SVAR PÅ HENVENDELSER MODTAGET I HØRINGSPERIODEN

FORSLAG TIL LOKALPLAN JERNBANEBYEN OG KOMMUNEPLANTILLÆG

Nedenfor er høringssvar kort refereret og besvaret af forvaltningerne (Klima-, Miljø- og Teknikforvaltningen og Økonomiforvaltningen). Der er modtaget 59 henvendelser i høringsperioden fra den 30. august 2024 til den 1. november 2024. Henvendelserne kan ses i bilag 9 Henvendelser modtaget i høringsperioden.

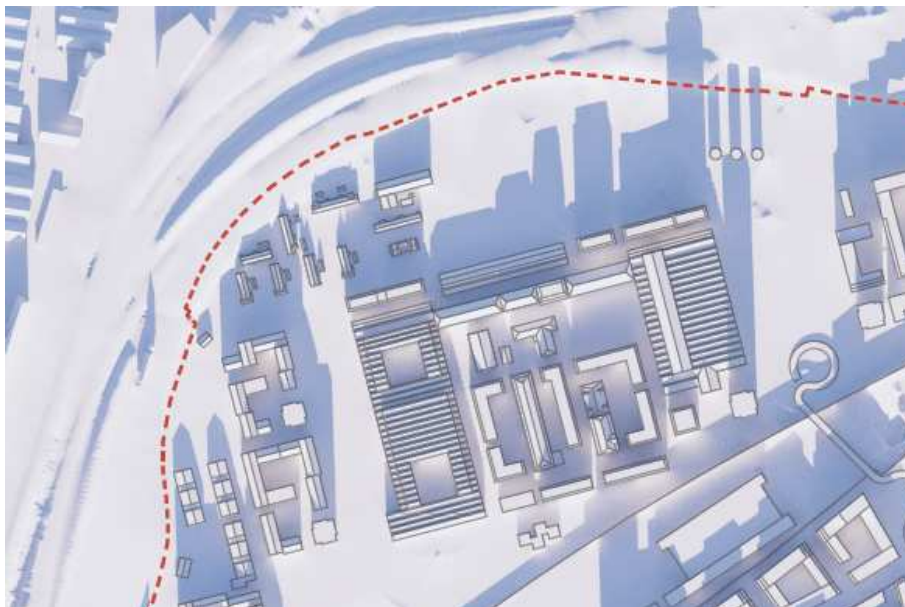
Det foreslås i flere høringssvar, at disse bygninger derfor fjernes eller reduceres til højst 2 etager.

En henvendelse peger på, at ny bebyggelse vest for Lyntogsløftehallen medfører, at der skal fældes bevaringsværdige træer langs Otto Busses Vej. Der foreslås alternativer til den bebyggelse, der ønskes fjernet, eksempelvis at bebyggelse mod Banegaarden tillades højere, at bygninger nord for Lokomotivværkstedet øges i højde, eller at bebyggelsesprocenten i området reduceres.

Forvaltningen har kontrolleret skyggediagrammerne og vurderer, at de er retvisende. I lokalplanen indgår skyggediagrammer fra sommersolhverv (21. juni) og jævndøgn (21. marts) på tidspunkterne kl. 9.00, 12.00, 16.00 og for juni også kl. 19.00. Der indgår som standard ikke skyggediagrammer for december i Københavns Kommunes lokalplaner, da der på det tidspunkt ikke er meget dagslys, fordi dagene er korte. Skyggediagrammerne i lokalplanen viser, at der i formiddagstimerne i marts vil være en skyggepåvirkning af de to bygninger vest for Mesterboligen og haverne fra bygningen på 5 etager nord for Vognværkstedet. På forespørgsel fra grundejer af den Gule By har Cobe efterfølgende udarbejdet et skyggediagram for december. Deter fremsendt til ejeren af Den Gule By og det er det, der henvises til i høringssvaret. Det er kun relevant at vise kl. 12.00 situationen om vinteren, da det er for mørkt på de andre tidspunkter af dagen. I december står solen lavt, så skyggerne er generelt lange, og området henligger generelt i skygge.
